PROPOSTA DI VARIANTE URBANISTICA

Ambito n.2

Area adiacente alle mura urbane, Via Vittorio Veneto

RELAZIONE

Ambito n. 2- Area adiacente alle mura urbane, via Vittorio Venet
SCHEMA GRAFICO D'INTERVENTO

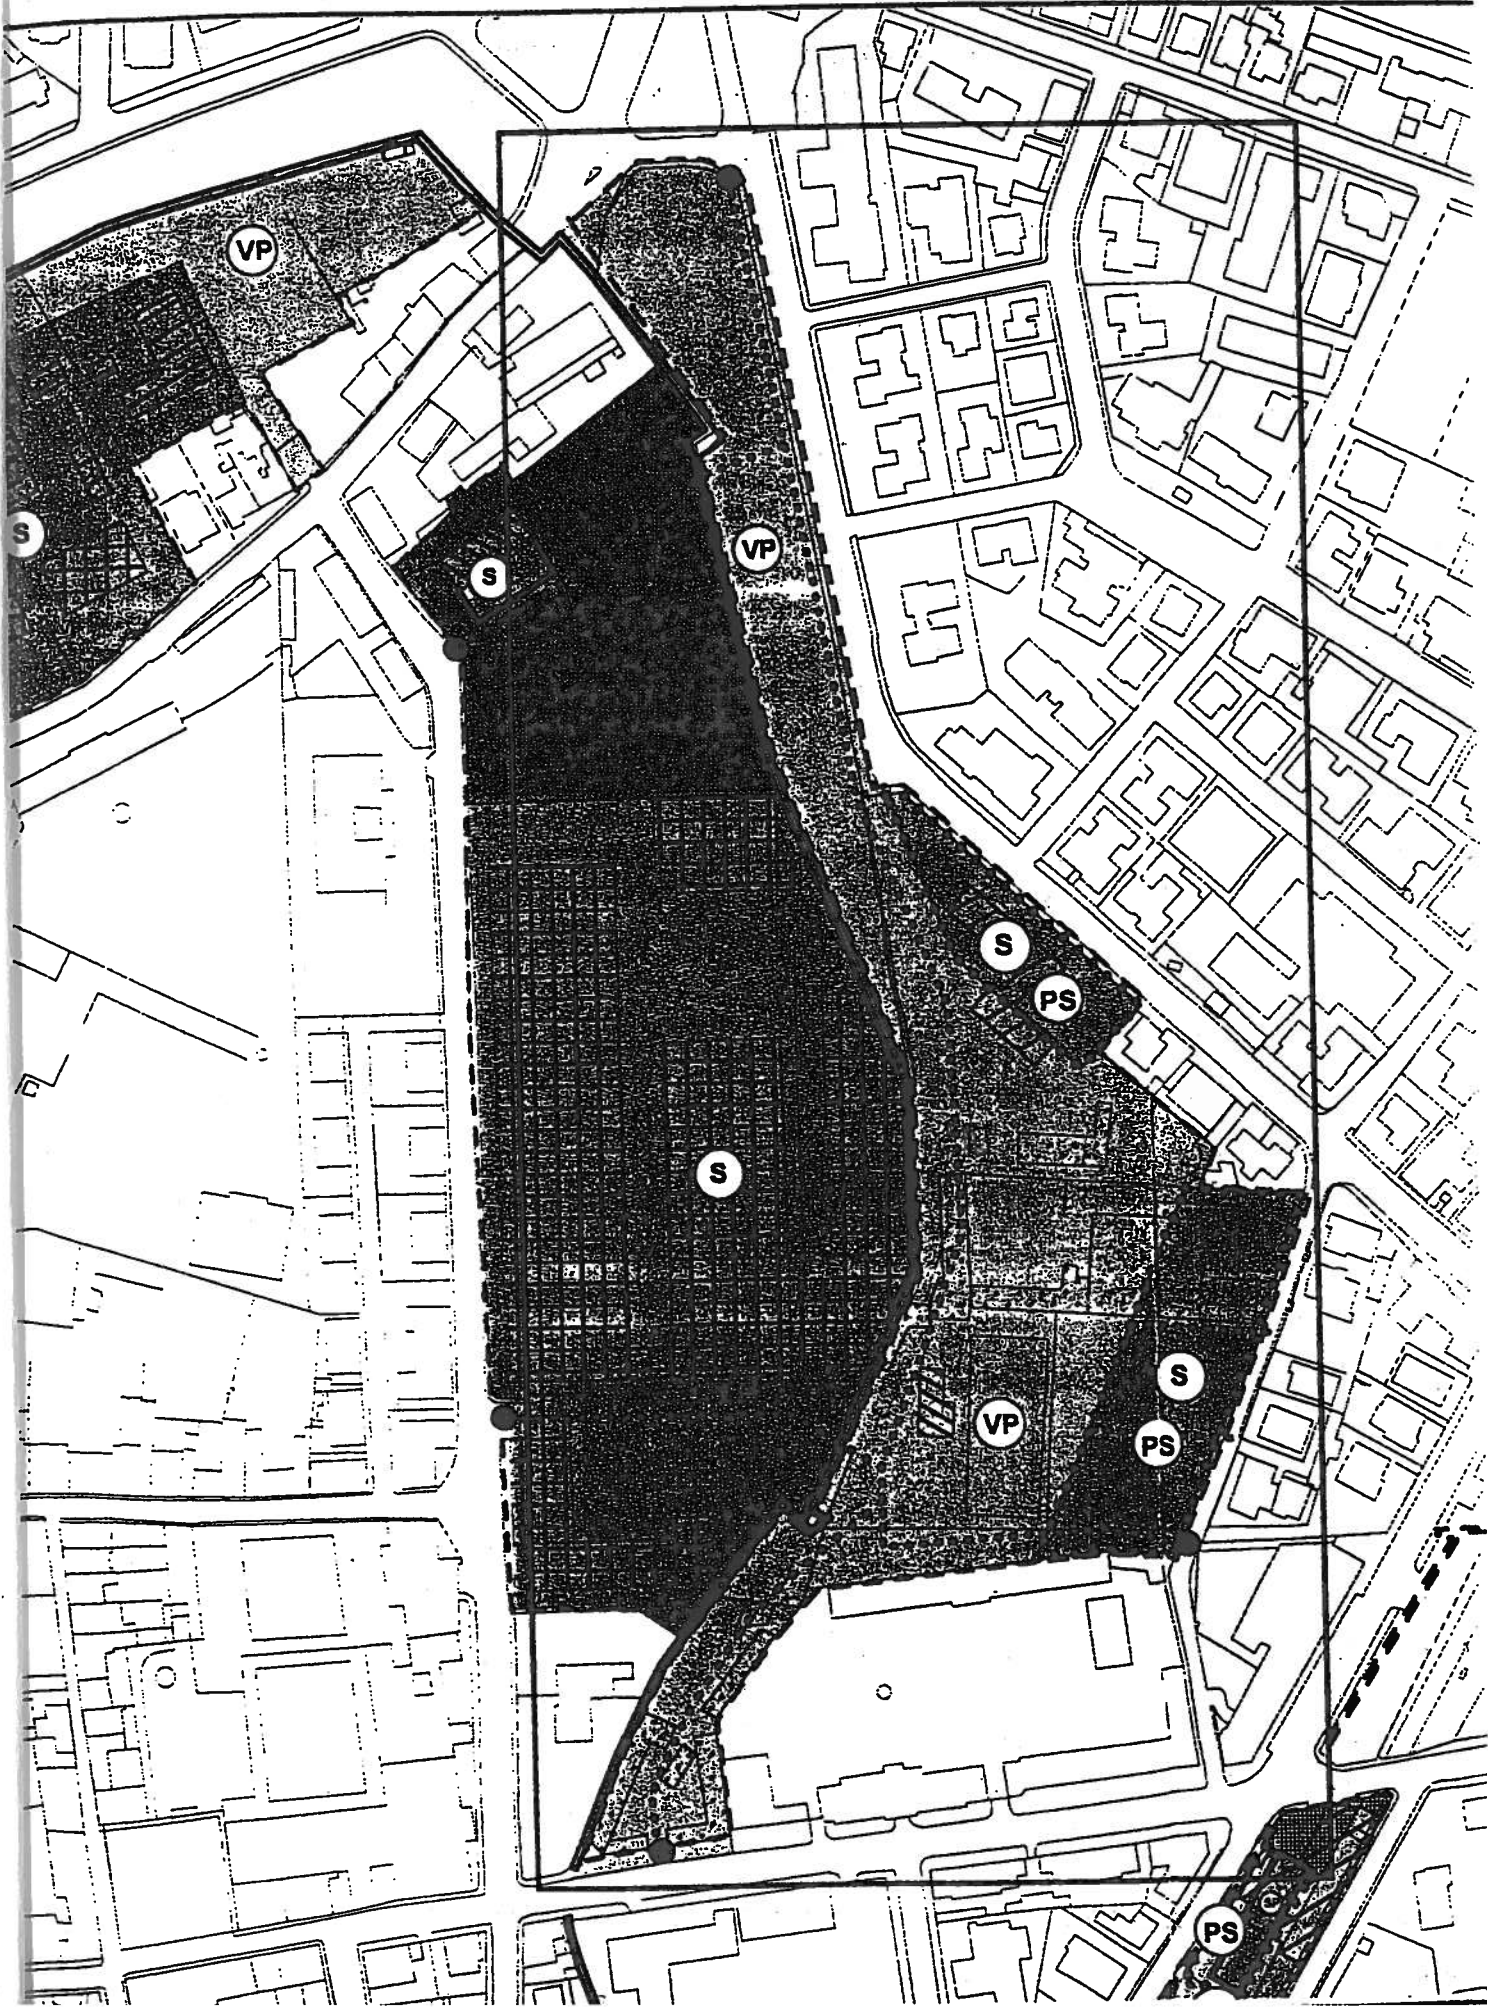
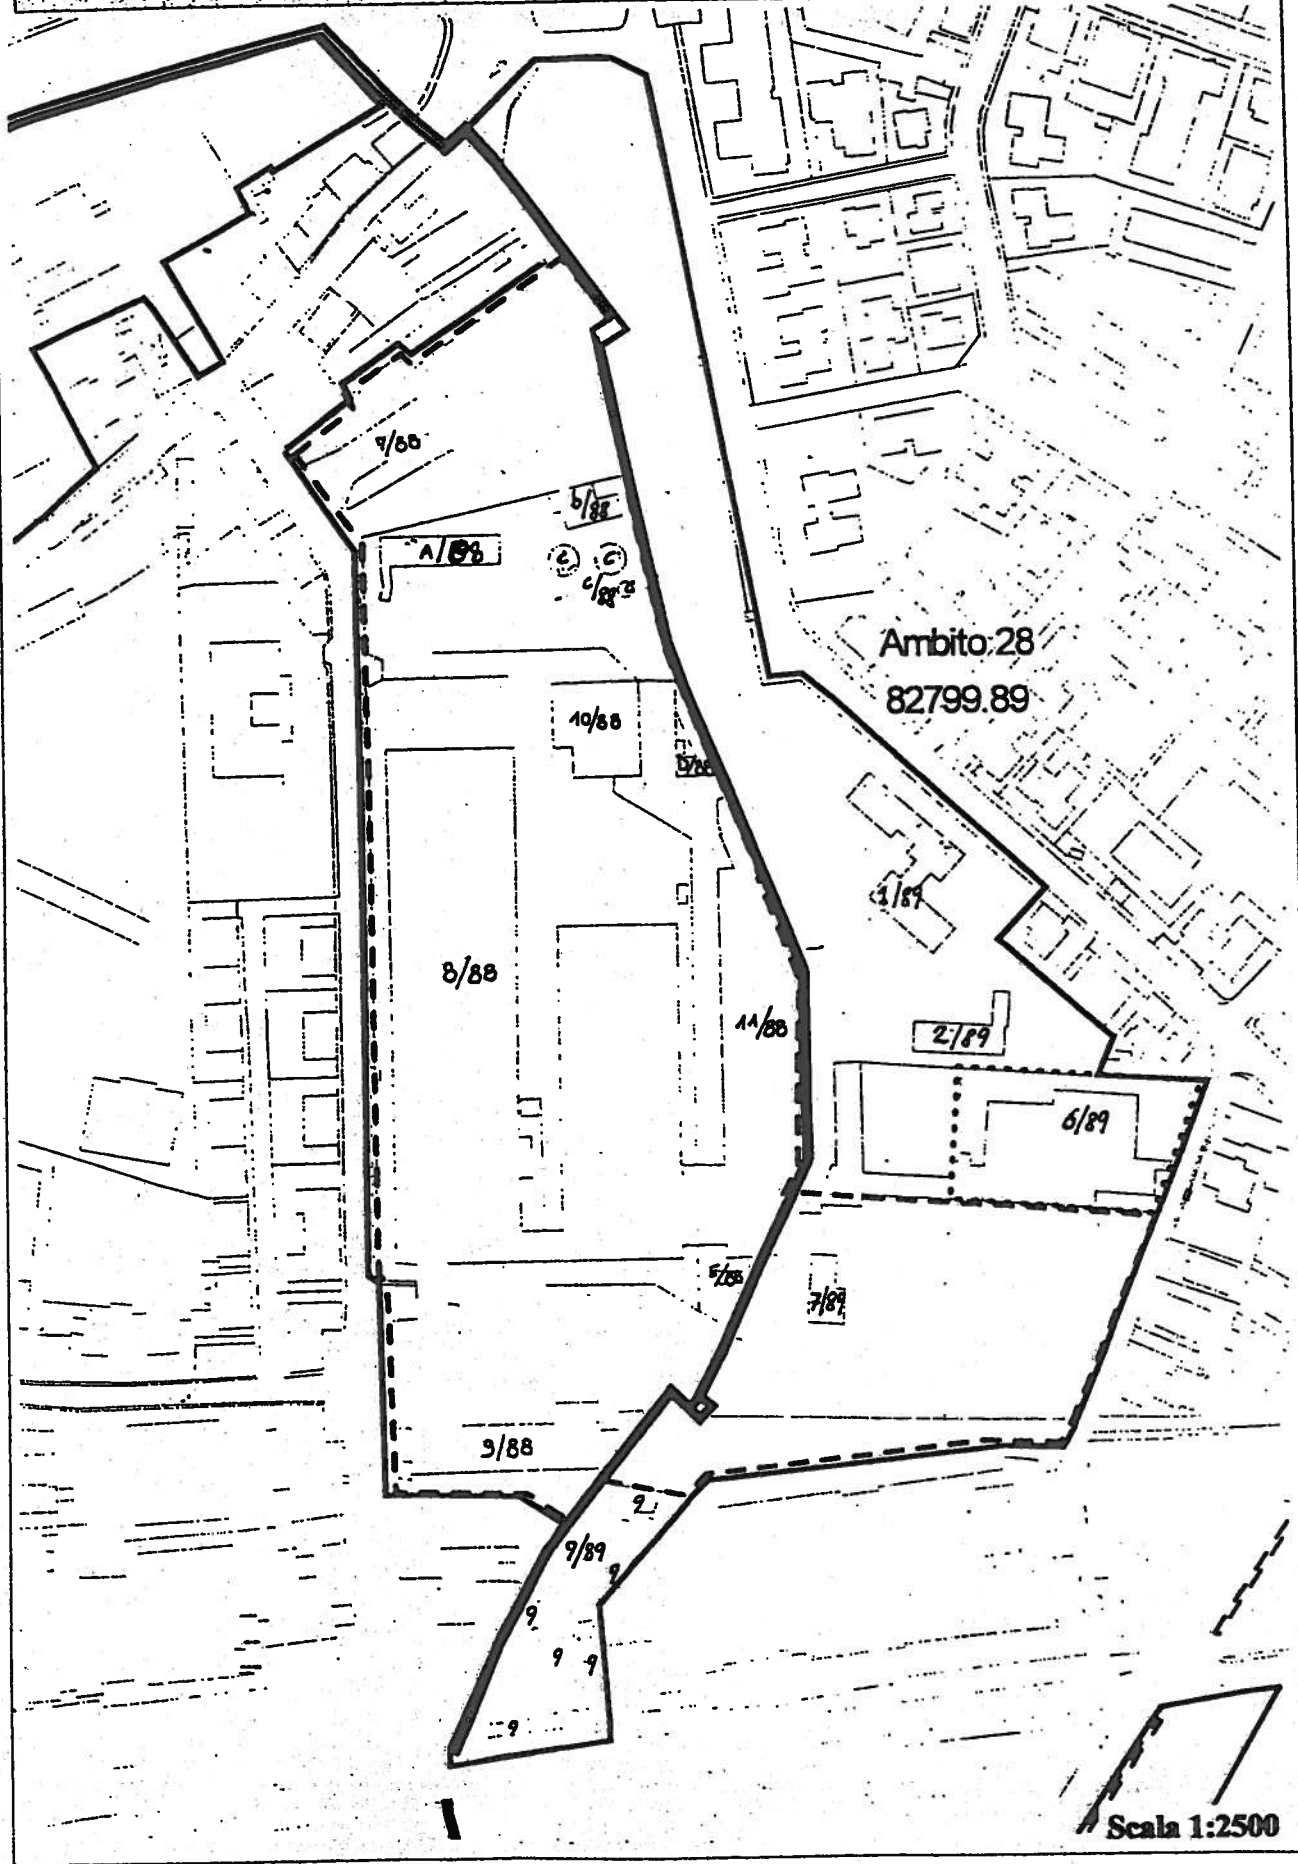
- b) Demolizione degli edifici 1/89 e 2/89 (ARPAT) e conseguente ricostruzione dei fabbricati lungo via V. Veneto con arretramento di 5 mt al fine di contenere in profondità lo sviluppo planivolumetrico e garantire la continuità dell'area a verde retrostante lungo le mura. Per questo nuovo fabbricato si prescrive una altezza massima di 13 mt (4 piani fuori terra) e una volumetria massima di 8000mc.

- b) Individuazione e stralcio del comparto costituito dal "lotto ARPAT", con le seguenti linee guida
Demolizione dell'edificio 2/89 (Schedatura LR 59/80)
Mantenimento e ristrutturazione urbanistica ed edilizia dell'edificio principale (1/89 – Schedatura LR 59/80) con totale recupero della volumetria dell'edificio 2/89 mediante:

- demolizione delle volumetrie attualmente presenti al piano delle coperture con sopraelevazione dell'edificio (un piano), fino all'altezza massima attualmente esistente

- creazione di parcheggio interrato
 - creazione di eventuali nuove volumetrie di ampliamento, nella parte compresa fra il fronte su Vittorio Veneto ed il corpo posteriore dell'edificio esistente

- restyling estetico/architettonico
- c) Demolizione dei fabbricati (di cui alla scheda 6/89) e conseguente ricostruzione lungo la via E. Filiberto in relazione alle stesse finalità di cui al punto precedente, con destinazione a servizi universitari. Tali fabbricati dovranno essere articolati in modo tale da consentire la percezione e l'accessibilità al parco delle mura. Per essi si prevede una volumetria massima, da articolarsi in tre pano fuori terra per un'altezza massima di 10 mt, di 16000 mc da destinare a funzioni universitarie didattiche e di supporto. Esso dovrà essere arretrato da Via E. Filiberto di almeno 6 mt e si prescrive la realizzazione di un parcheggio interrato della superficie minima di 4000 mq, di cui almeno il 50% da rendere disponibile ad uso pubblico

"Comparto ARPAT"

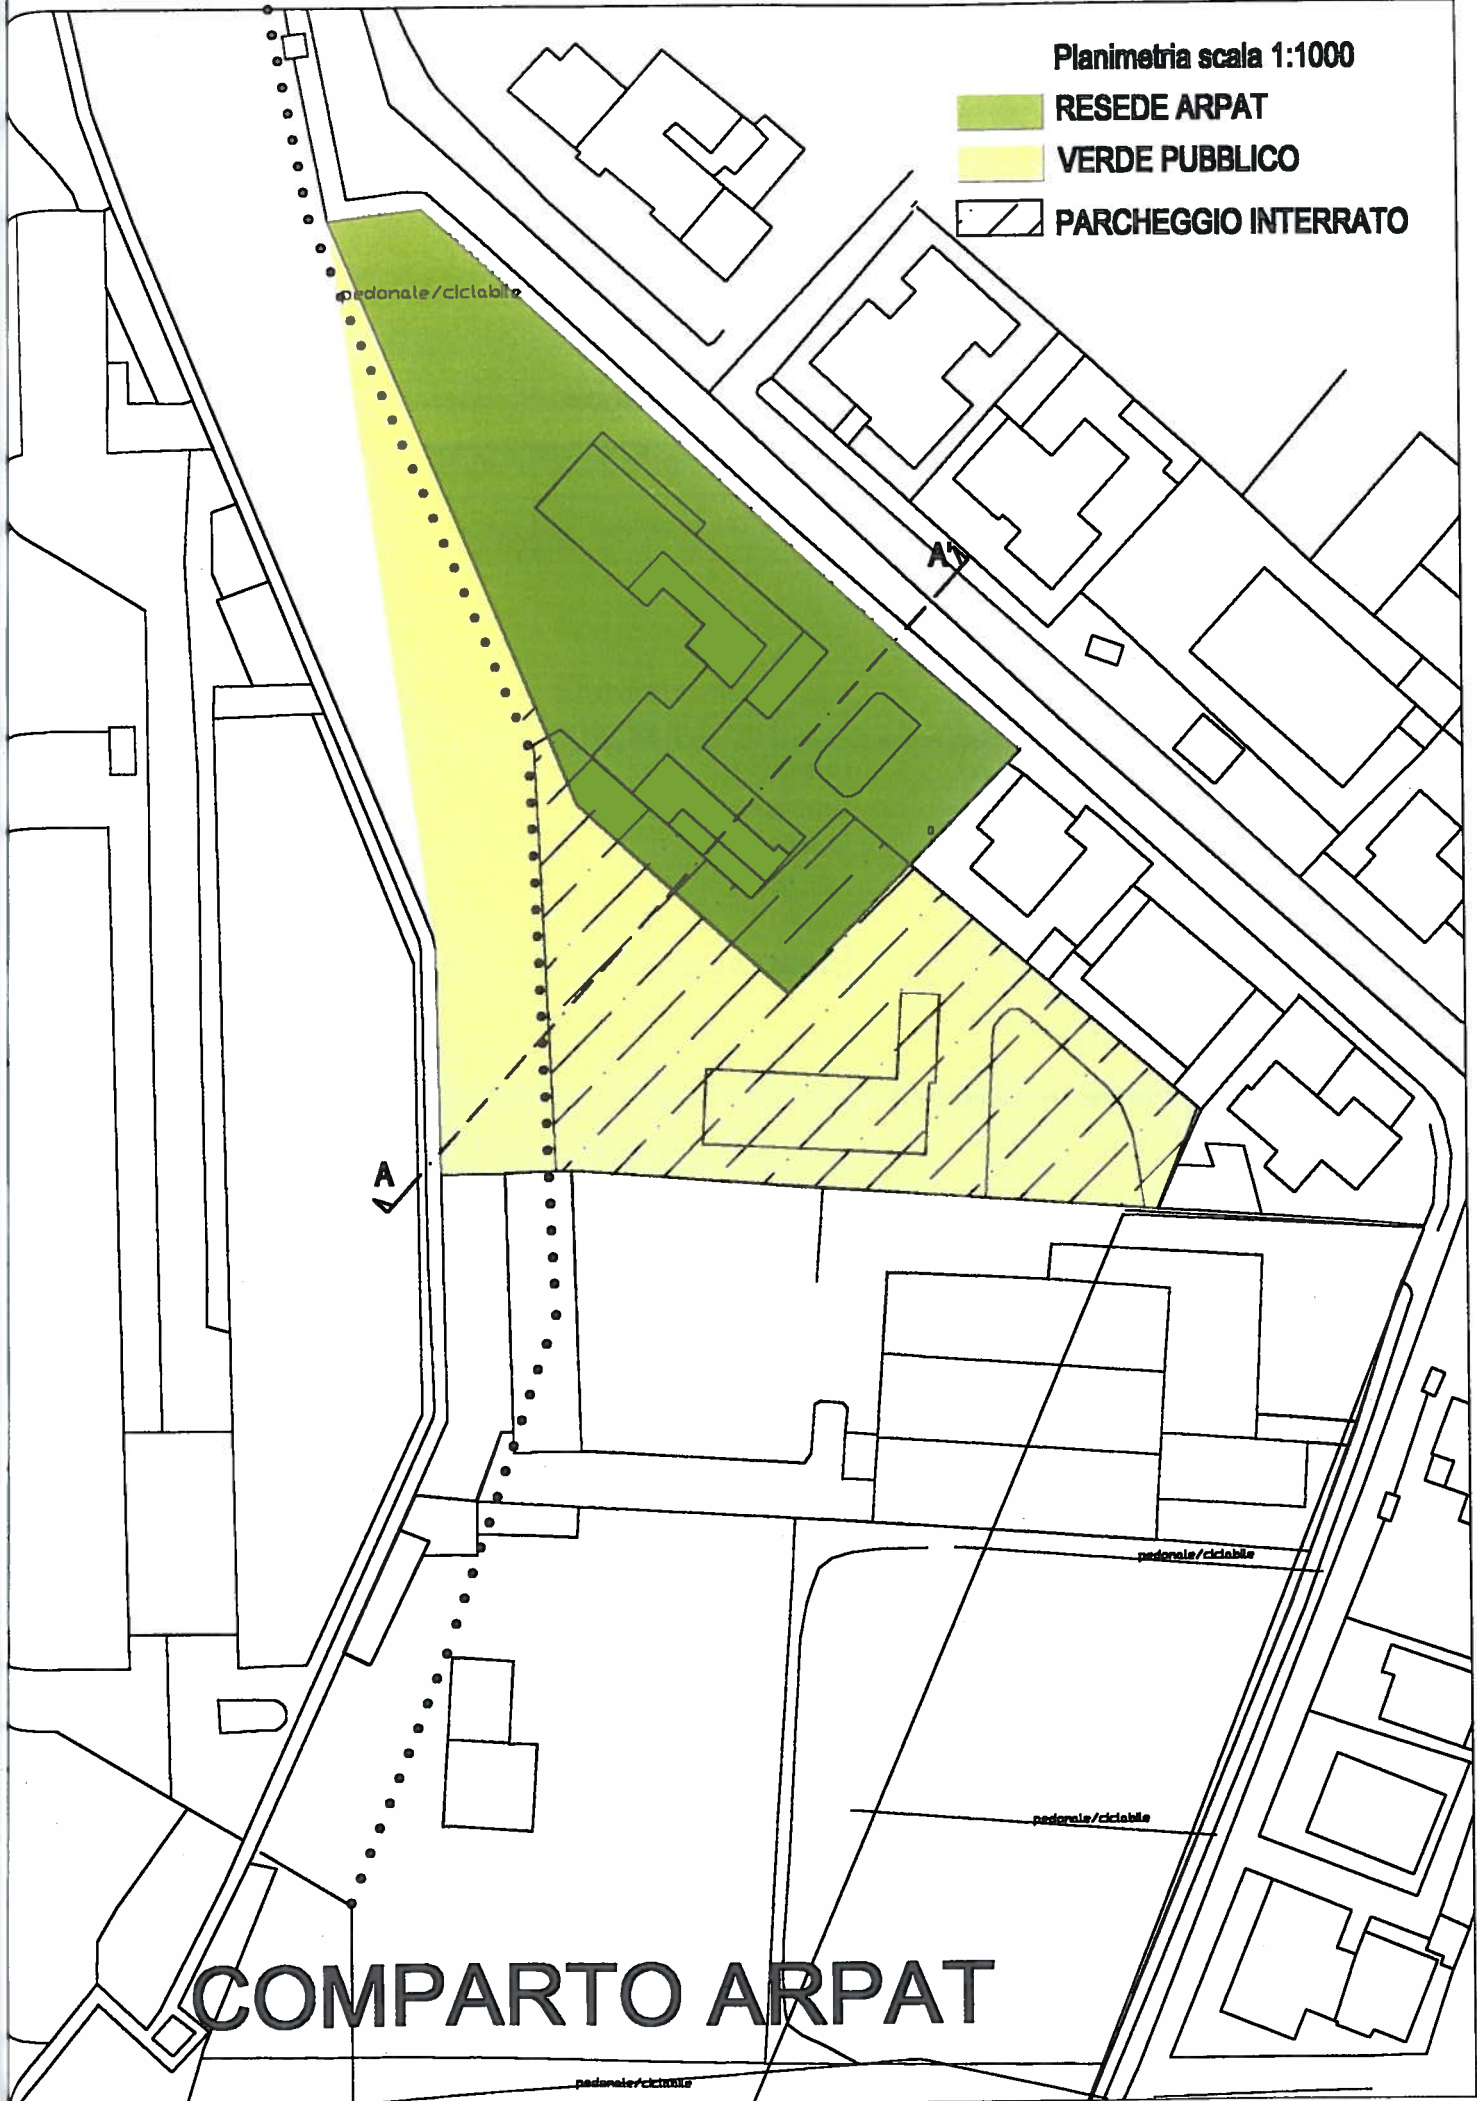
- una superficie coperta massima entro il limite della superficie coperta attualmente esistente sulla proprietà
- la realizzazione di una volumetria massima (nel rispetto delle linee guida e funzionalmente alle esigenze del Dipartimento) entro il limite di 1,5 mc/mq della superficie dell'area di proprietà
- la realizzazione, entro l'area di proprietà, di un parcheggio interrato fino ad un massimo di 3.000 mq
- la sistemazione a verde della intera superficie di copertura del parcheggio
- la riduzione del resede di pertinenza ed il riposizionamento della recinzione del Dipartimento, con cessione ad uso pubblico della superficie sovrastante il parcheggio e della fascia prospiciente le mura urbane

Stato attuale (Variante al PRG)	Stato Variato
Superficie totale	7.800 mq	7.800 mq
Superficie coperta	1.160 mq	1.160 mq
Superficie di pertinenza	7.800 mq	3.650 mq
Superficie non edificata	6.640 mq	6.640 mq
- a verde pubblico	—	4.150 mq
- a verde privato	(verde + parcheggio) 6.640 mq	2.490 mq
a parcheggio (pubblico e privato)		(totalmente interrato) max. 3.000 mq
Altezza massima	14,60 m	14,60 m
Volume totale edificato	10.720 mq	Funzionale alle esigenze del dipartimento, entro l'indice fondiario previsto
Indici urbanistici		
- Rc	15 %	15 %
- If	1,37 mc/mq	1,5 mc/mq
- Slu	—	—
Modalità di attuazione		Intervento edilizio diretto

PROPOSTA DI VARIANTE AL P.R.G. (Comparto ARPAT)
 SEZIONE A-A' scala 1:500

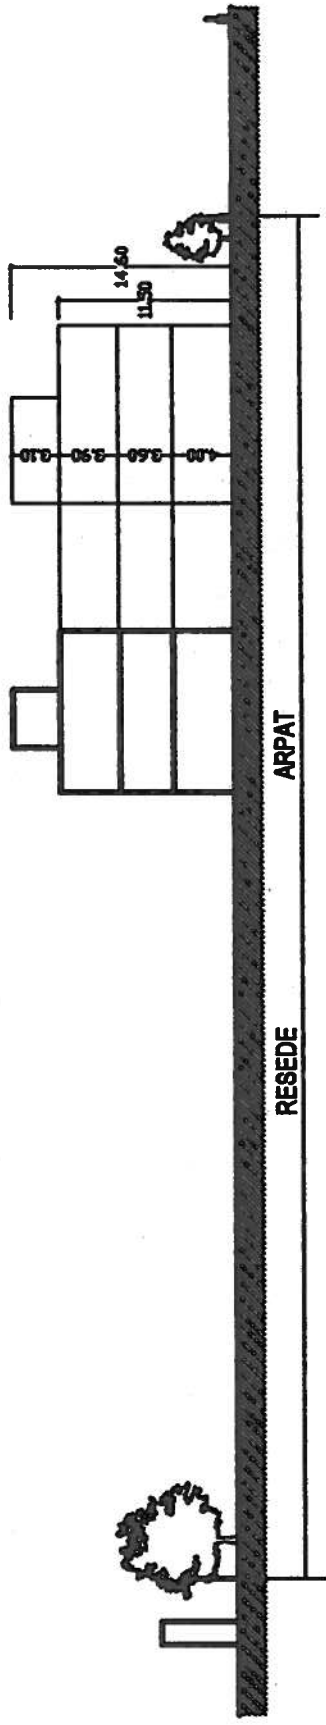
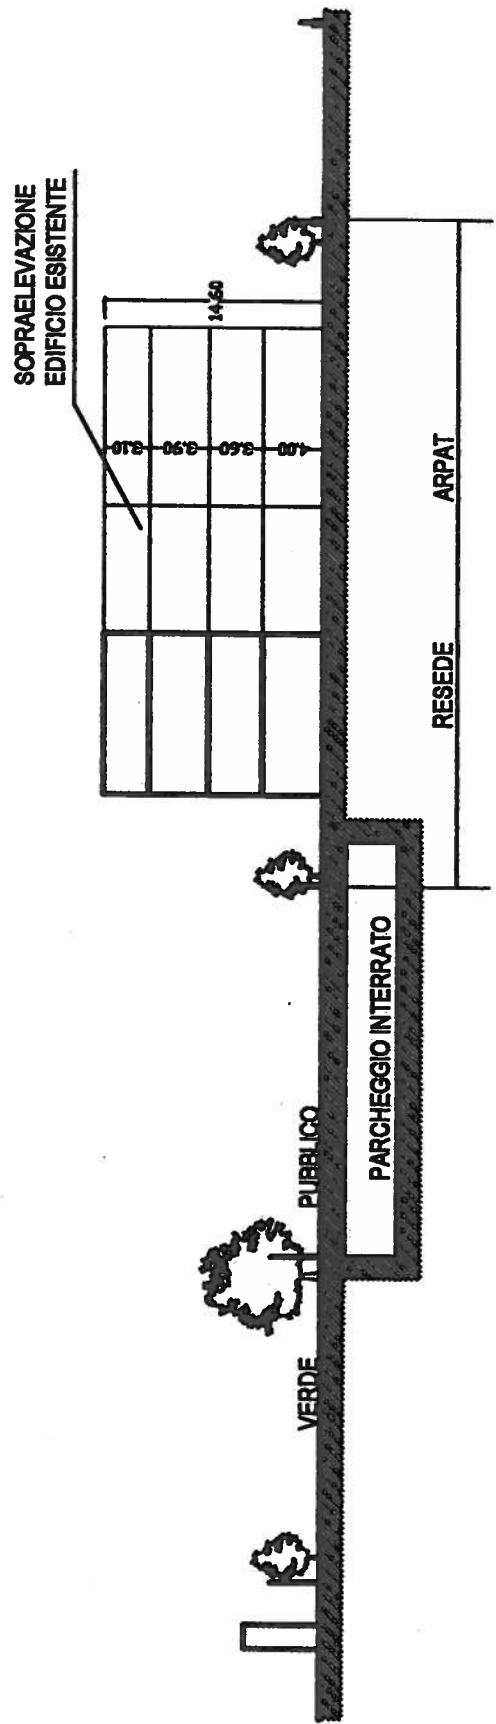
- demolizione delle volumetrie attualmente presenti al piano delle coperture con sovrapposizione dell'edificio (un piano), fino all'altezza massima attualmente esistente

- creazione di un parcheggio totalmente interrato
 - creazione di eventuali nuove volumetrie di ampliamento, nella parte compresa fra il fronte su Vittorio Veneto ed il corpo posteriore dell'edificio esistente
